項目	環保署審查意見	工業局辦理情形說明
八	地下水民1測站監測項目值多項偏高，報告指出係水源有所更改，請補充說明其更改情形，對水質之影響及如何因應。	1. 民1井自民國90年第一季起，由採樣結果顯示，地下水水質與以往歷年之檢驗結果有顯著之差異，後經訪談民1井所有人，得悉原民1井(井深不可考)已報廢停用，目前採樣檢測之水井係原址重新鑽鑿之新井(井深約30公尺)。 2. 由於工業區施工期間之監測計畫中，利用工業區外圍民井進行地下水水質採樣檢測工作，主要在於比對工業區內外之地下水水質是否因開發行為而有所異常，而工業區內之地下水水質監測工作中，以監測最有可能遭受污染之淺層地下水水質為主(深度在30公尺以內)，因此，目前現有之民1井水質應較能符合上述做為比對工業區內外地下水水質之目的。 3. 新民1井與原民1井(已報廢)雖位於同一地點，但可能因井深不同而使水質有所差異，雖新井符合監測目的，惟為了與以往檢測結果有所區別，民1井之編號將修改為民1-1，加以區別。

雲林離島式基礎工業區施工期間環境監測98年第2季
(98年04月~06月報告)行政院環境保護署審查意見回復情形

圖 1 新興區潮間帶於各年度之懸浮固體最高、平均與最低濃度變化(測站 N1)

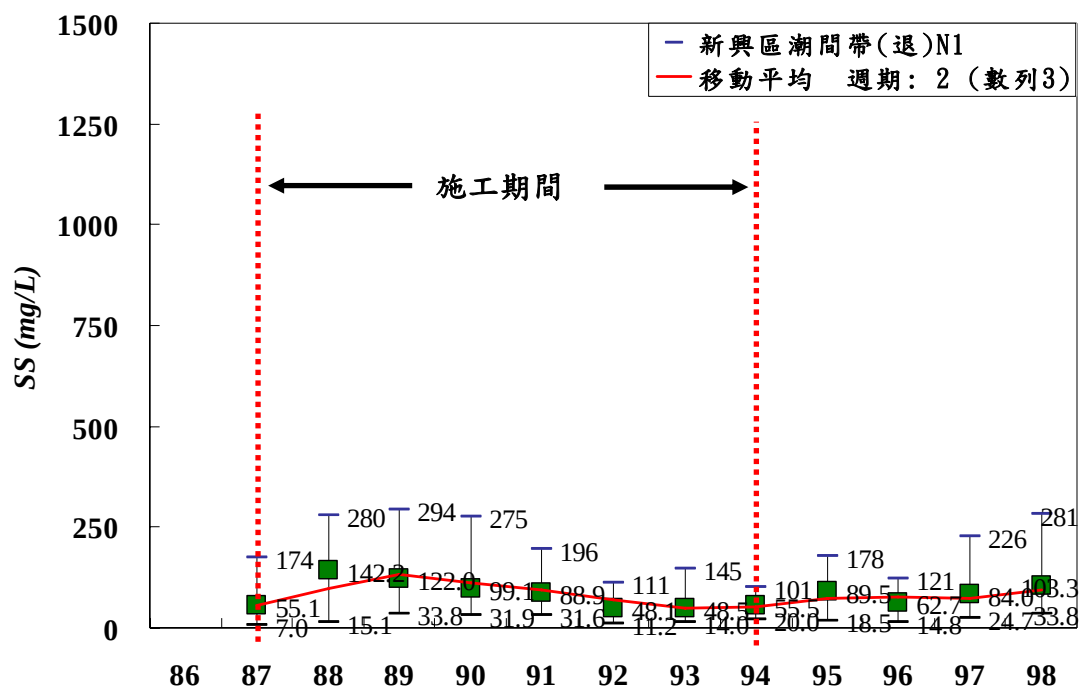
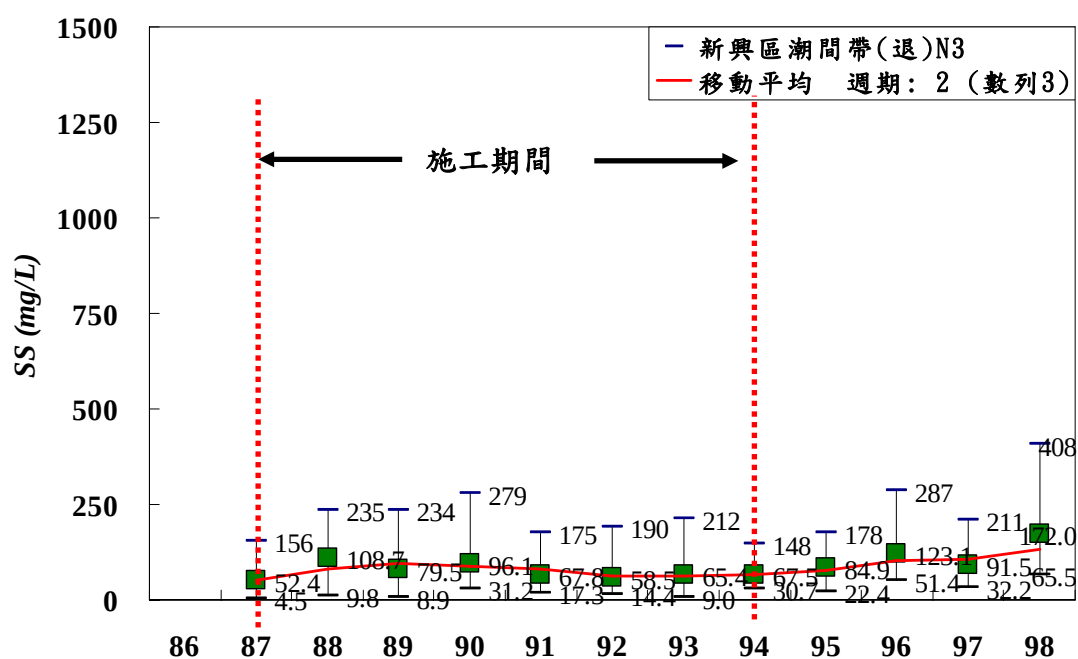
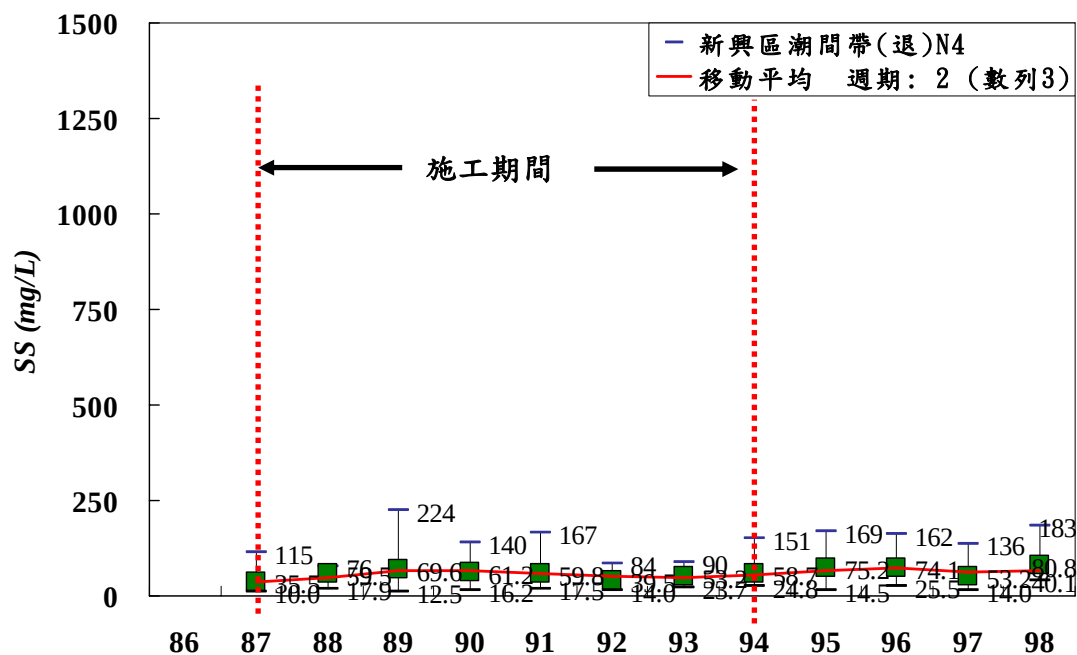
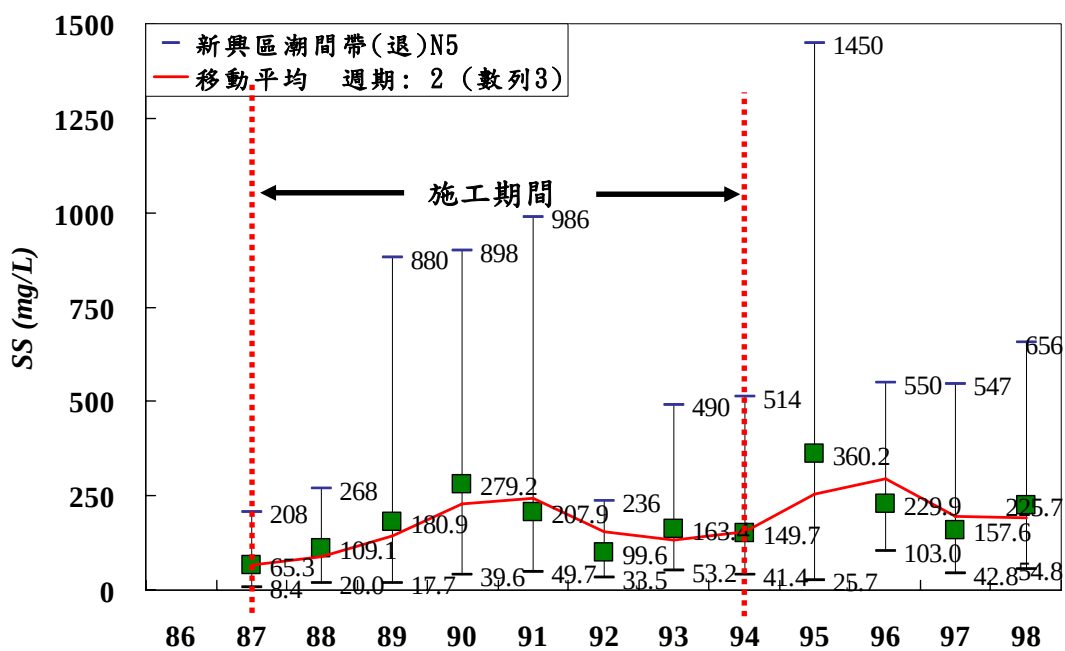
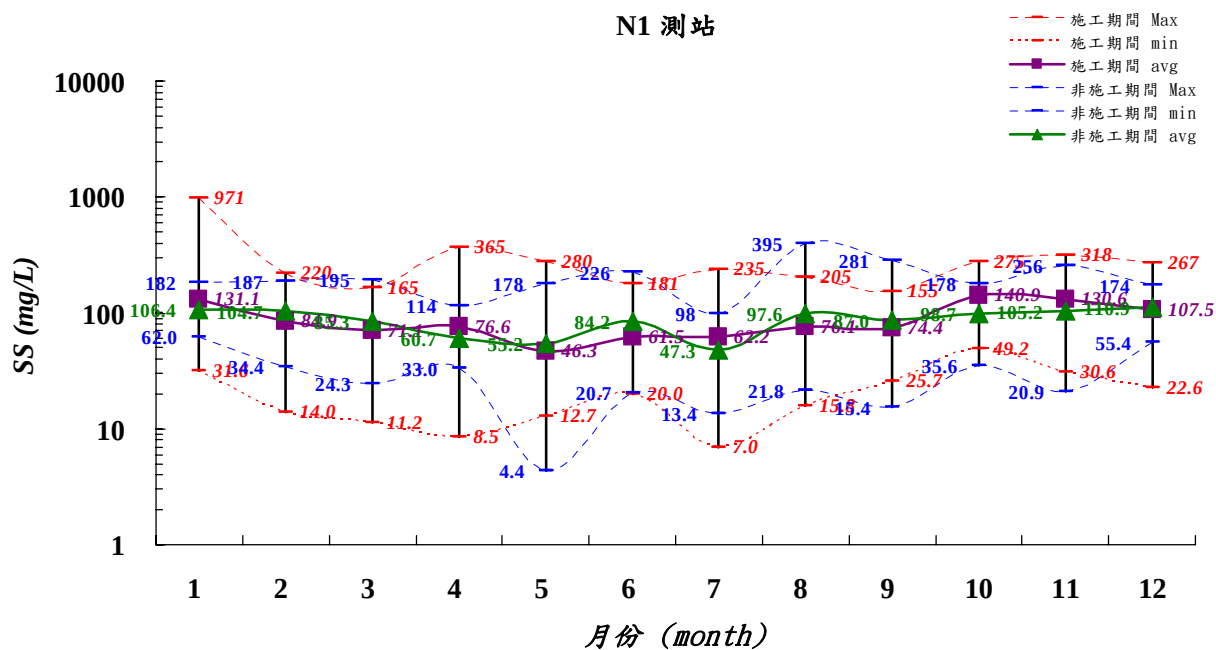
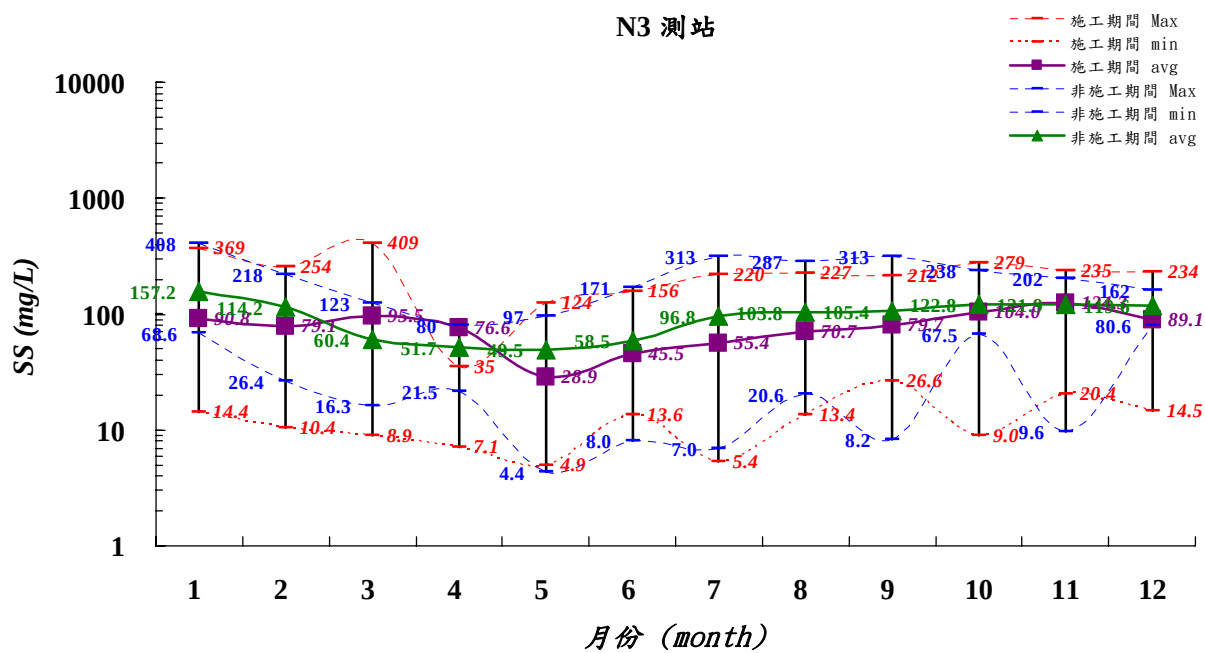
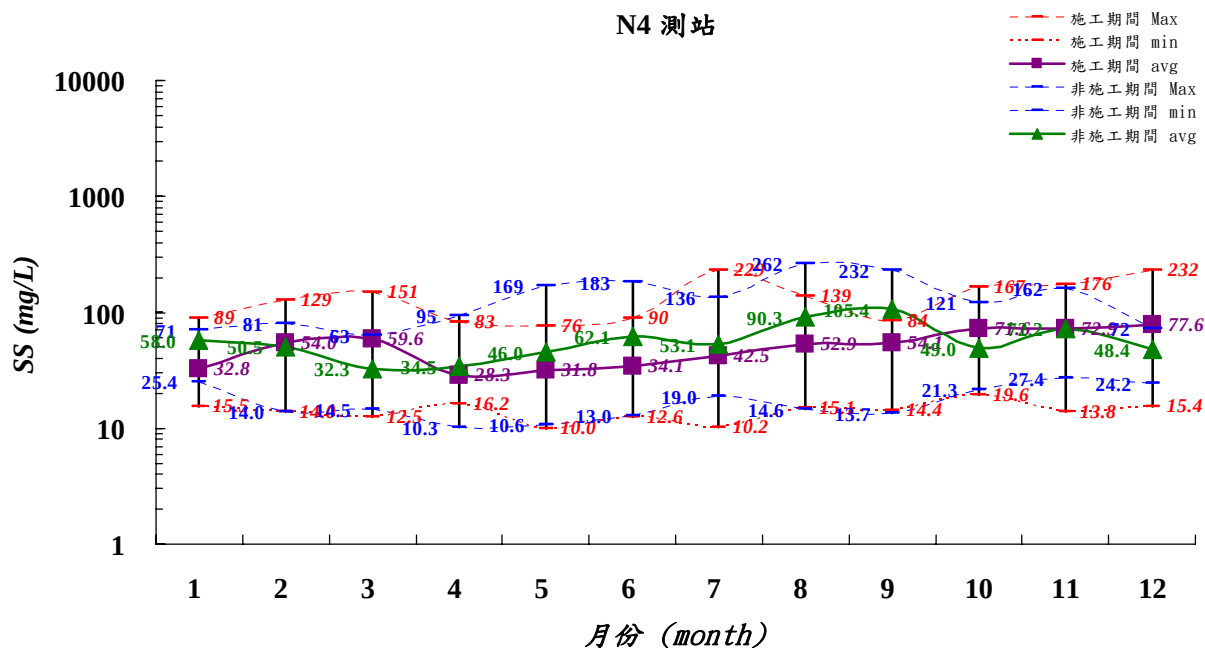
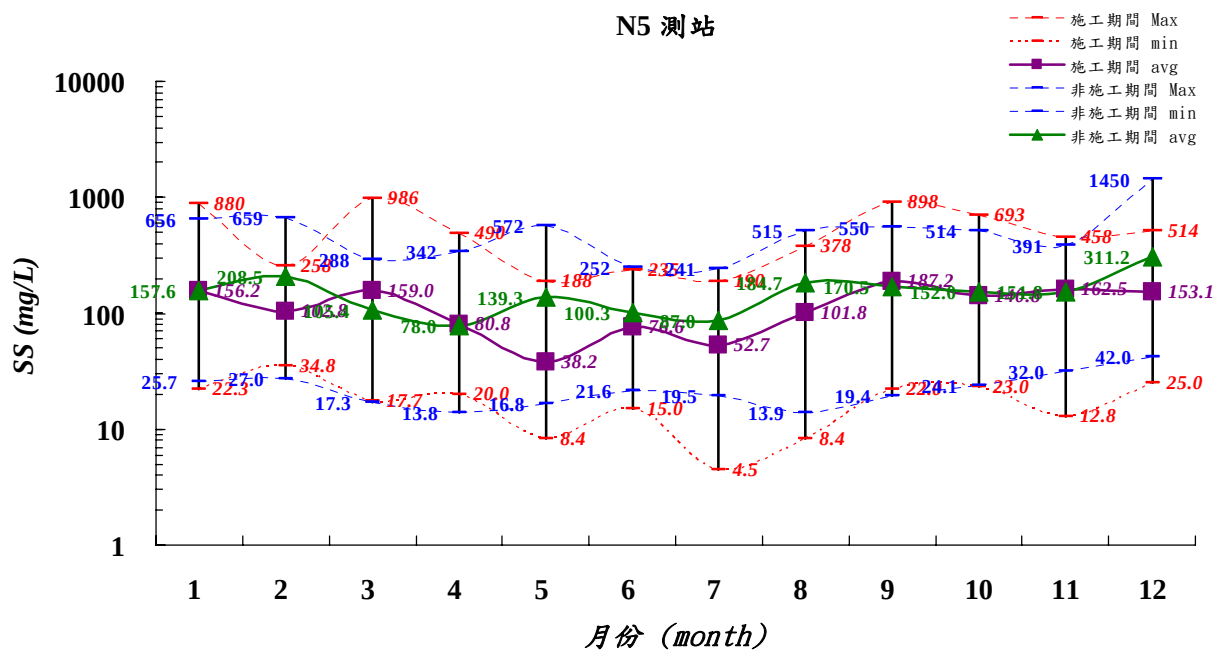
行政院環境保護署意見	意見回復
1. 本署98年10月1日環綜字第0980088814號函說明三「本季新興區潮間帶於退潮計有溶氧、五日生化需氧量、大腸桿菌群、氨氮與磷及漲潮期計有大腸桿菌群、氨氮不符合甲類海域水質標準。請於下次報告中將歷年來不符合甲類海域水質標準檢測項目，就採樣時間、氣候狀況、陸源污染及本計畫施工期間可能污染等項目，列表分析說明。」之本意，係請就本計畫施工期間對新興區潮間帶可能產生之水質影響，故請就本計畫施工地點與施工工期對新興區潮間帶可能之水質影響，提出分析說明。	本計畫於新興區造地施工方式，乃先築堤而後填土，以避免產生之高濁度水範圍擴大；另施工區內未設營區，不致產生生活污水。故施工期間之造地工程，對新興區潮間帶可能產生之水質影響，主要為水體混濁程度的改變。因此，倘若施工不當則可能造成鄰近區域水體懸浮固體物濃度增高。而近岸水體混濁程度變化，主要係受水中懸浮固體物含量多寡所決定，如來自於大自然力量的颱風所引起之強風豪雨沖刷地表，以及東北季風期風浪拍打近岸翻攪水體，都將造成水體懸浮固體物濃度遽增。如新興區潮間帶懸浮固體物濃度高值，多發生在颱風大雨或東北季風期間。 以下即針對新興區施工地點與施工工期，對鄰近新、舊虎尾溪潮間帶區可能產生之水質影響項目－懸浮固體量變動情形作說明： 1. 由各年度懸浮固體物濃度統計變化圖顯示(圖1～圖4)，位於新、舊虎尾溪間－有才寮排水(N3)、馬公厝排水西北側(N4)潮間帶，以及新興施工區東南側之馬公厝與舊虎尾溪口外潮間帶(N5)，於新興區造地施工期間(民國87年5月至94年12月)與非施工之停工後(民國95年1月~98年9月)相比，其施工期間懸浮固體濃度並無明顯偏高；而位於新興施工區東北側之施厝寮排水與新虎尾溪測站(N1)，則於施工之88與89年間，曾出現相對較停工後略高之測值，但增高之懸浮固體濃度有限。以施工期間平均濃度最高值(88年：$SS_{mean}=142\text{ mg/L}$)為例，比停工後(98年：$SS_{mean}=103\text{ mg/L}$)高出39 mg/L，而同年度最高值則相近(88年：$SS_{max}=280$ / 98年：$SS_{max}=281\text{ mg/L}$)，並無異常偏高，且自90年起亦無持續增高之趨勢。 2. 此外，從施工與非施工期間(停工後)各月之懸浮固體濃度高低變化統計(圖5～圖8)顯示，其月平均濃度於施工與非施工期間互有高低，並未有施工期間各月的平均濃度明顯高於停工後之現象。 3. 另由新興區施工期間與非施工期間懸浮固體物平均濃度(退潮)比較可知(表1)，除新虎尾溪出海口潮間帶(測站N1)，於施工期間平均濃度略高於非施工期間外，其餘整體呈現非施工期間懸浮固體物平均濃度較高之特性，且非施工期間總平均濃度(129 mg/L)比施工期(91.6 mg/L)明顯高出37.4 mg/L，亦即非施工期間懸浮固體物平均濃度，仍比施工期間高出約40.8%。此顯示出新興區圍堤造地施工行為，於施工期間對鄰近水體所造成的混濁擾動程度，與非施工行為如大雨沖刷，或風浪翻攪淺水區所產生之高懸浮物相比，整體而言並不顯著。 4. 綜合上述分析可知，新興區於造地施工期間，並未對該鄰近潮間帶區水體之懸浮固體量，產生明顯增量之不利影響。

圖1 96年度至100年度麥寮區河川/河道歷次氨氮濃度變化圖

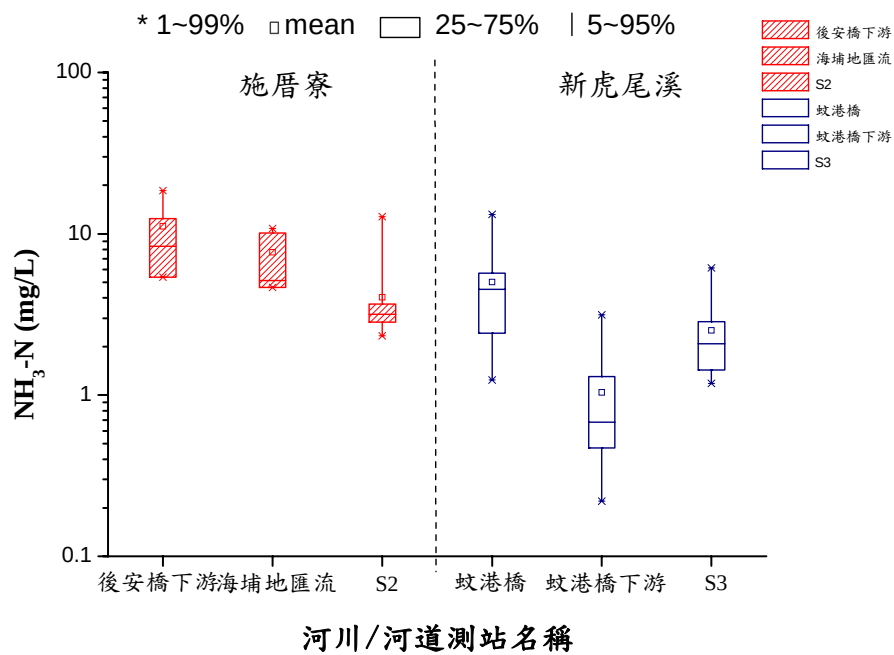
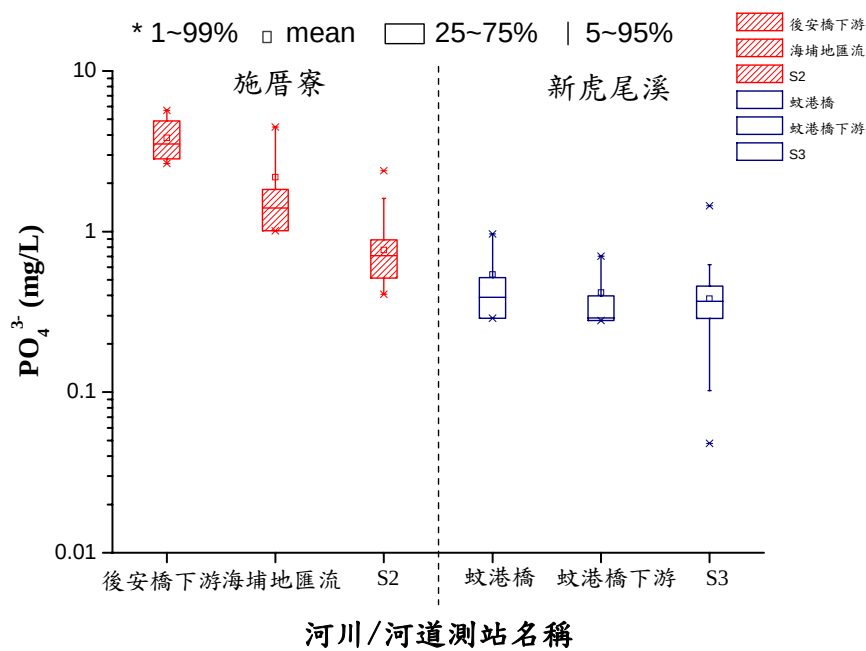
以96年至100年度於麥寮區近岸水體水質之主要污染來源為例，由施厝寮與新虎尾溪的下游河川、河口至潮間帶測站氨氮與磷之濃度分布可知，於退潮期間各測站之氨氮(圖1)與正磷酸鹽-磷(圖2)濃度盒子圖變化趨勢顯示，施厝寮接近出海口位置(S2)與新虎尾溪接近出海口位置(S3)之隔離水道測站，整體平均皆較其相對上游的河川測站為低，其濃度分布呈現向海域遞減之特性。如施厝寮排水的後安橋下游與海埔地匯流，新虎尾溪的蚊港橋與蚊港橋下游測站，其氨氮與正磷濃度，均呈現上游河川高於下游河口，而隔離水道則為最低的分布，但其中隔離水道S3測站由於來自北方施厝寮匯入的加成影響，造成S3測站之氨氮與磷濃度較高於蚊港橋下游。

圖3 96年度至100年度新興區河川/河道歷次氨氮濃度變化圖

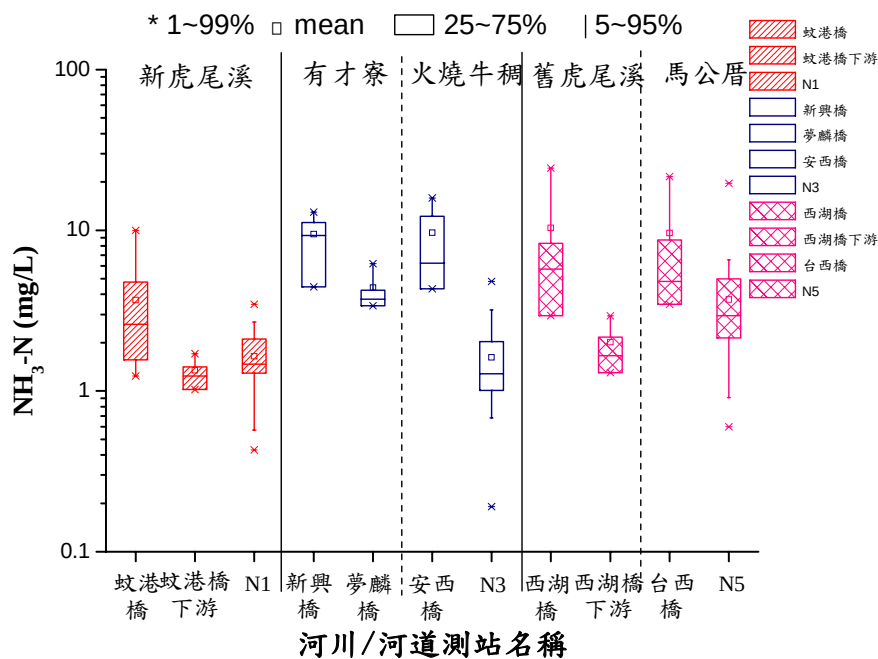
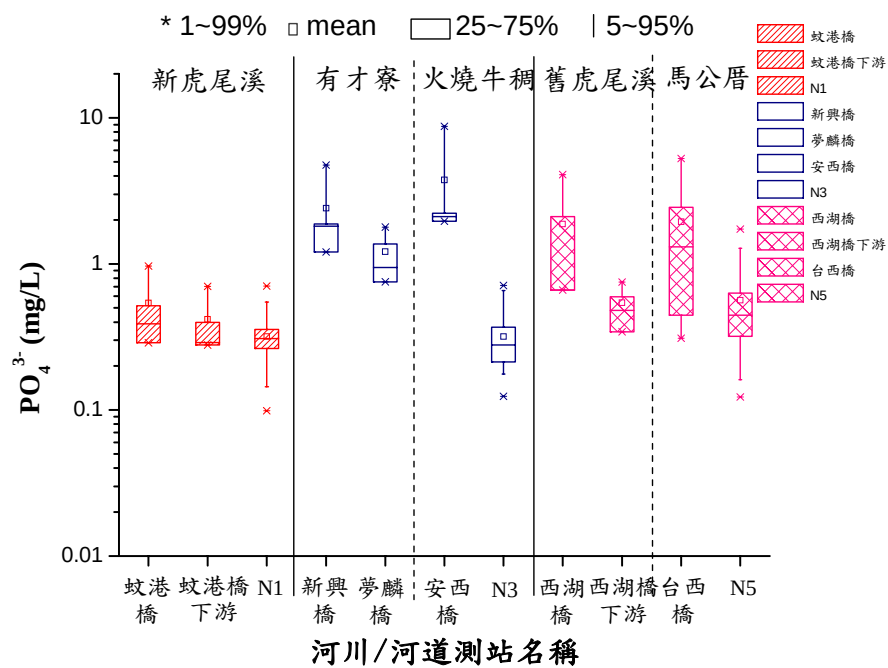
河川、河口至潮間帶測站氨氮與磷之濃度分布可知，於退潮期間各測站之氨氮(圖3)與正磷酸鹽-磷(圖4)濃度盒子圖變化趨勢顯示，新虎尾溪出海口(N1)、有才寮出海口(N3)與舊虎尾溪出海口(N5)之潮間帶區測站，整體平均皆較其相對上游的河川測站為低，其濃度分布呈現向海域遞減之特性。如有才寮排水的新興橋與夢麟橋、火燒牛稠的安西橋，以及舊虎尾溪的西湖橋與西湖橋下游、馬公厝排水之台西橋測站，其氨氮與正磷濃度，均呈現上游河川高於下游河口，而潮間帶則為最低的分布，這些調查區位並非本工業區廢水排放之區域，由濃度高低分布顯示，其近岸水體的污染來源主要為河川。另外，由圖中亦可知，舊虎尾溪出海口潮間帶(N5)的氨氮與磷濃度，相對較於新虎尾溪出海口潮間帶(N1)及有才寮出海口潮間帶(N3)變動為大，此反映出舊虎尾溪近岸水體，受到來自舊虎尾溪加上馬公厝排水匯入河川污染輸入，尤其是氨氮方面的加成影響，使得舊虎尾溪出海口潮間帶水質，相對較其北方潮間帶區變動大且平均濃度較高。

圖1 彰雲沿海水質污染特性之空間分布

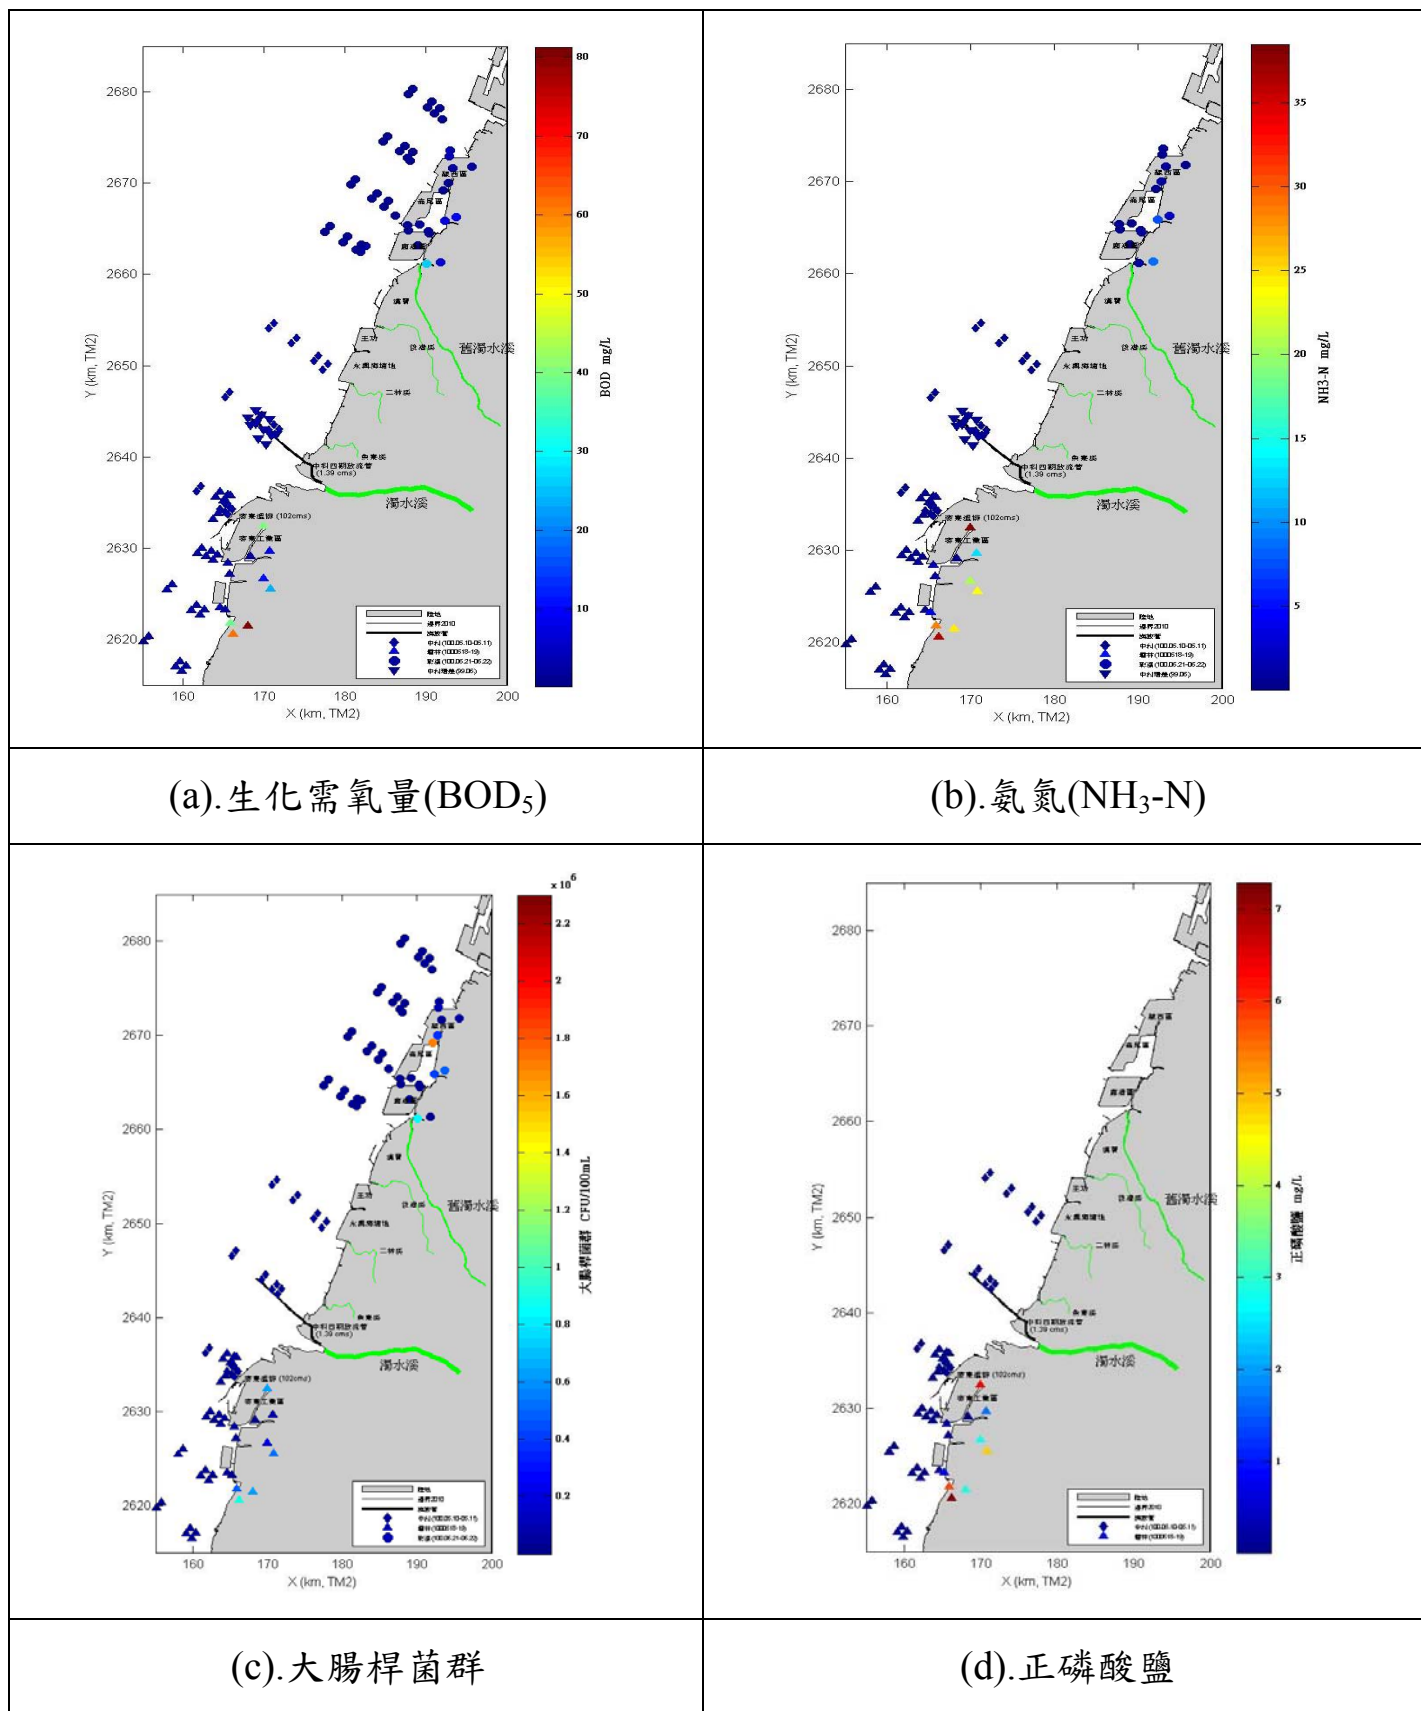
6.報告書圖3.1.7-4氮氮比較分析圖，本季蚊港橋氮氮測值持續上升，請說明原因為何。	新虎尾溪(蚊港橋測站)流域主要負荷乃受長期陸源不定期畜牧與生活廢污水中氮排放量變動所影響，導致氮氮濃度高低變化不一。由附件圖 1(b)彰雲沿海水質氮氮之空間變化趨勢顯示，其濃度分布多呈現從河口向海域遞減之特性，其結果亦反映於新虎尾溪下游河段，河川污染指標(RPI)均屬嚴重污染。
